## DEMANDE D'ENREGISTREMENT

### PROJET ENTREPOT STOCKAGE A LA LOYERE (71)

*Mémoire en réponse au rapport de relevé d'insuffisance du dossier*

## 2. AVIS DREAL DU 6 FEVRIER 2023

**Figure 1 : Aménagement initial des bureaux et de la cellule 1**

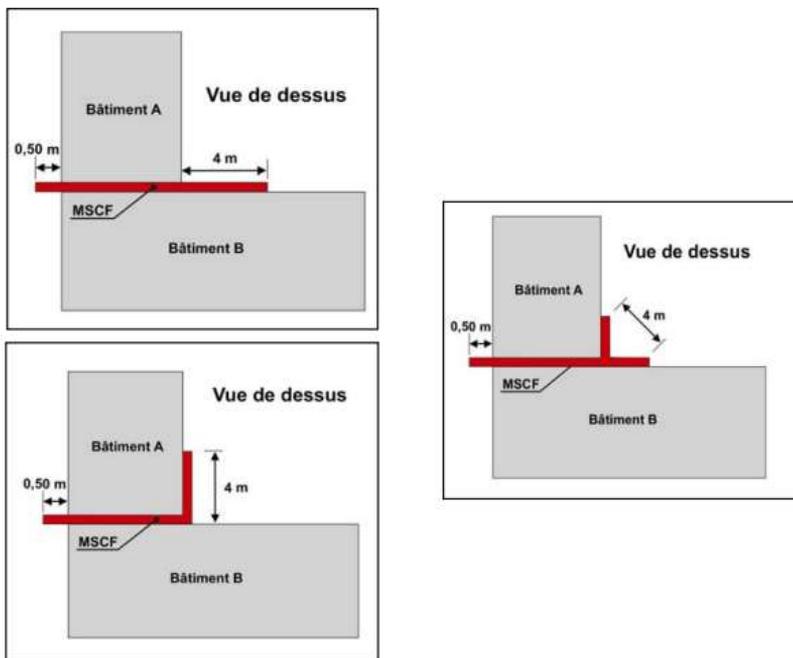
Le bloc de bureaux est accolé à l'entrepôt, il n'est donc pas distant d'au moins 10 mètres des cellules de stockage. Il n'est, de par sa façade sud, visiblement pas isolé de la façade est de la cellule de stockage n° 1 par une paroi et un plafond REI 120.

► **Compléments attendus : il convient d'apporter des précisions sur les dispositions constructives de ce bloc de bureaux, en particulier sur sa façade sud, comportant par ailleurs une porte d'accès destinée aux conducteurs, et son plafond.**

- **ce bloc de bureaux dispose d'un plafond et d'une façade sud REI 120 ;**
- **le mur REI 120 (en vert) de la façade est de la cellule de stockage n° 1 est prolongé de 10 mètres sur toute hauteur en direction du sud.**

La paroi séparative entre les bureaux et la cellule de stockage n°1 sera en béton REI 120 sur toute la hauteur de la cellule.

Les autres parois du bloc bureaux sont conçues en bardage double peau avec laine minérale répondant à la classe A2s1d0.

La zone de stockage est en retrait de 24 m par rapport à la façade de quai, éloignant ainsi la charge combustible des bureaux. Les modélisations de flux thermiques réalisées en annexe 4 de la PJ 2 de ce dossier démontrent l'absence d'impact des flux  $8 \text{ kW/m}^2$  sur la zone de bureaux.

Sur la base de ces éléments et sur la maîtrise des risques, l'exploitant va prolonger le mur coupe-feu séparatif des bureaux avec la cellule 1 sur 4 m afin d'apporter une protection du mur formant dièdre.
